原子炉施設保安規定の変更認可申請の補正について

## 原子力科学研究所原子炉施設保安規定の変更（補正）

国立研究開発法人日本原子力研究開発機構  
原子力科学研究所原子炉施設保安規定  
新旧対照表

第3編 廃棄物処理場の管理

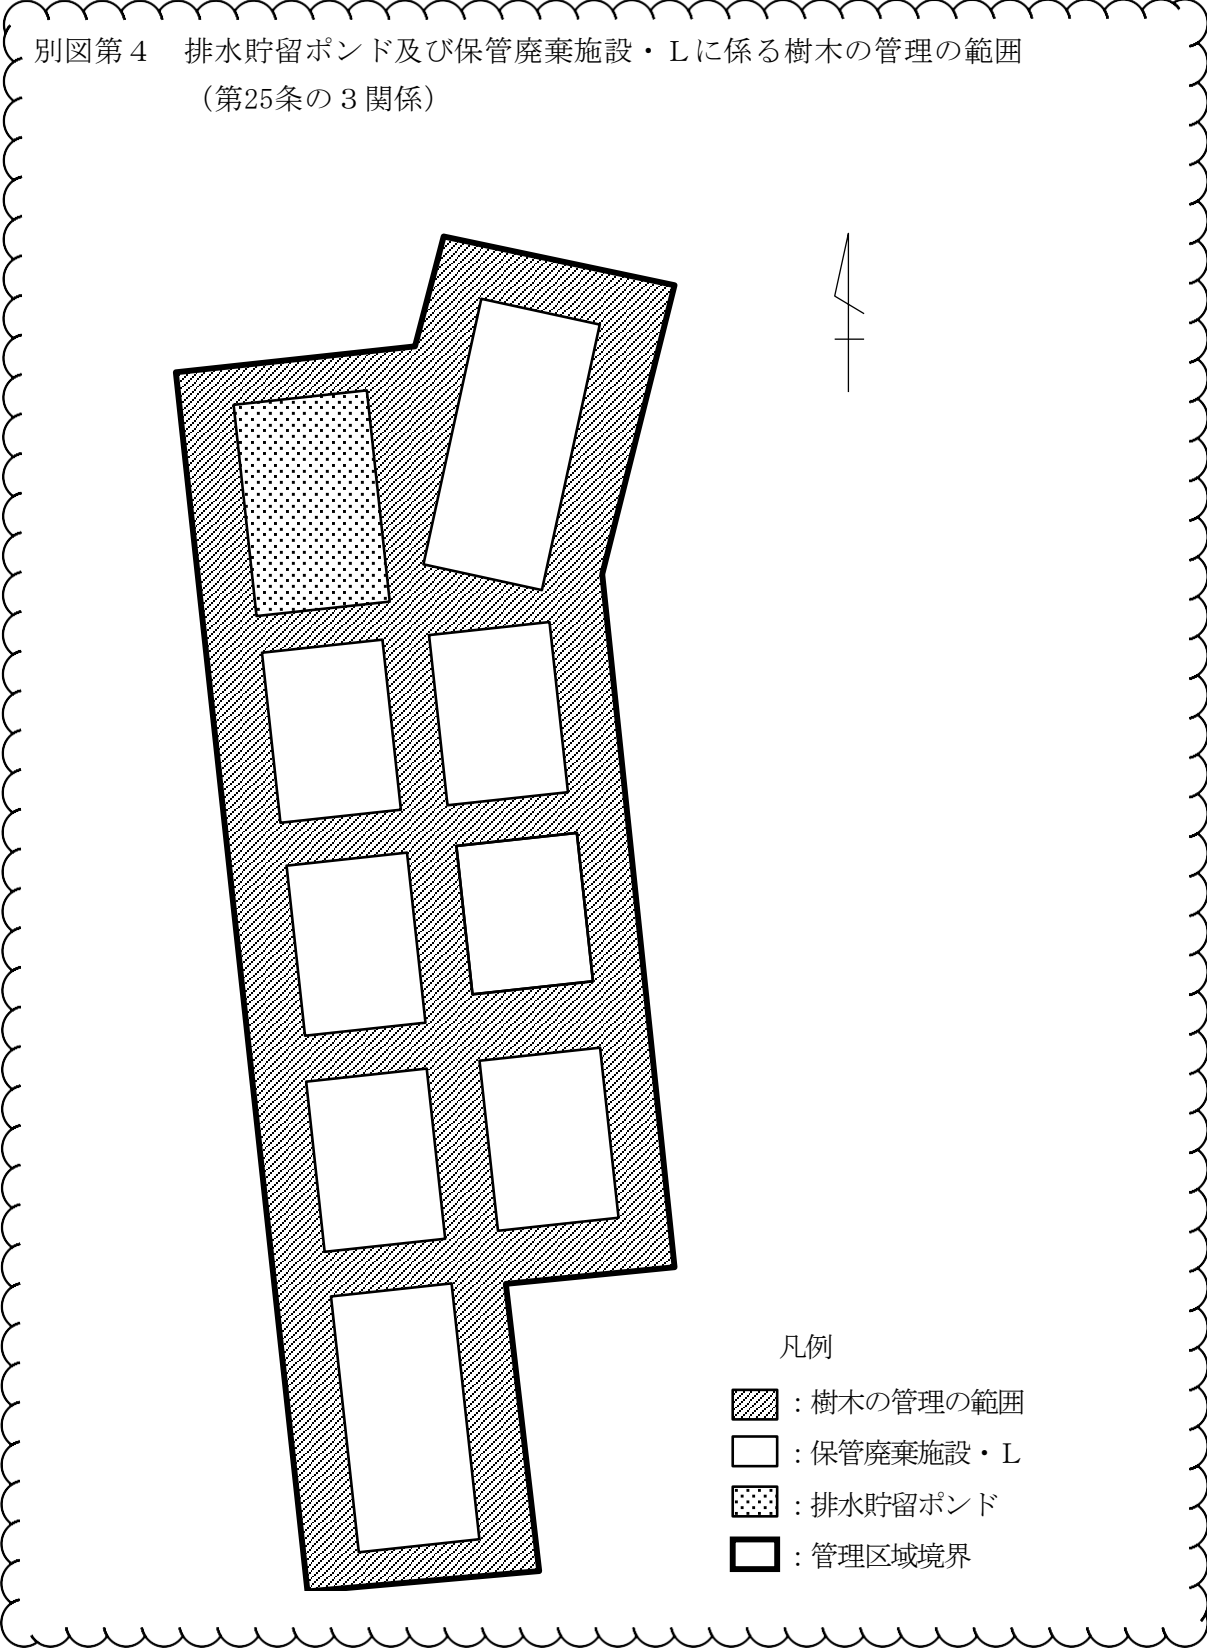
変更前			変更後			備考																																
<table border="1"> <tr> <td>固体廃棄物 A-1及びA-2</td> <td>廃棄物一時置場</td> <td>200カートンボックス 約8,000個相当(160 m<sup>3</sup>)</td> </tr> <tr> <td rowspan="2">液体廃棄物A以下</td> <td>排水貯留ポンド</td> <td>660 m<sup>3</sup></td> </tr> <tr> <td>処理済廃液貯槽</td> <td>240 m<sup>3</sup></td> </tr> <tr> <td rowspan="3">液体廃棄物B-1以下*</td> <td>廃液貯槽・I</td> <td>240 m<sup>3</sup></td> </tr> <tr> <td>廃液タンク</td> <td>10 m<sup>3</sup></td> </tr> <tr> <td>スラッジタンク</td> <td>15 m<sup>3</sup></td> </tr> <tr> <td></td> <td>廃液貯槽・II-1</td> <td>(使用を停止)</td> </tr> </table>	固体廃棄物 A-1及びA-2	廃棄物一時置場	200カートンボックス 約8,000個相当(160 m <sup>3</sup> )	液体廃棄物A以下	排水貯留ポンド		660 m <sup>3</sup>	処理済廃液貯槽	240 m <sup>3</sup>	液体廃棄物B-1以下*	廃液貯槽・I	240 m <sup>3</sup>	廃液タンク	10 m <sup>3</sup>	スラッジタンク	15 m <sup>3</sup>		廃液貯槽・II-1	(使用を停止)	<table border="1"> <tr> <td>固体廃棄物 A-1及びA-2</td> <td>廃棄物一時置場</td> <td>200カートンボックス 約8,000個相当(160 m<sup>3</sup>)</td> </tr> <tr> <td rowspan="2">液体廃棄物A以下</td> <td>排水貯留ポンド (貯留槽)</td> <td>660 m<sup>3</sup></td> </tr> <tr> <td>処理済廃液貯槽</td> <td>240 m<sup>3</sup></td> </tr> <tr> <td rowspan="3">液体廃棄物B-1以下*</td> <td>廃液貯槽・I</td> <td>240 m<sup>3</sup></td> </tr> <tr> <td>廃液タンク</td> <td>10 m<sup>3</sup></td> </tr> <tr> <td>スラッジタンク</td> <td>15 m<sup>3</sup></td> </tr> <tr> <td></td> <td>廃液貯槽・II-1</td> <td>(使用を停止)</td> </tr> </table>	固体廃棄物 A-1及びA-2	廃棄物一時置場	200カートンボックス 約8,000個相当(160 m <sup>3</sup> )	液体廃棄物A以下	排水貯留ポンド (貯留槽)	660 m <sup>3</sup>	処理済廃液貯槽	240 m <sup>3</sup>	液体廃棄物B-1以下*	廃液貯槽・I	240 m <sup>3</sup>	廃液タンク	10 m <sup>3</sup>	スラッジタンク	15 m <sup>3</sup>		廃液貯槽・II-1	(使用を停止)
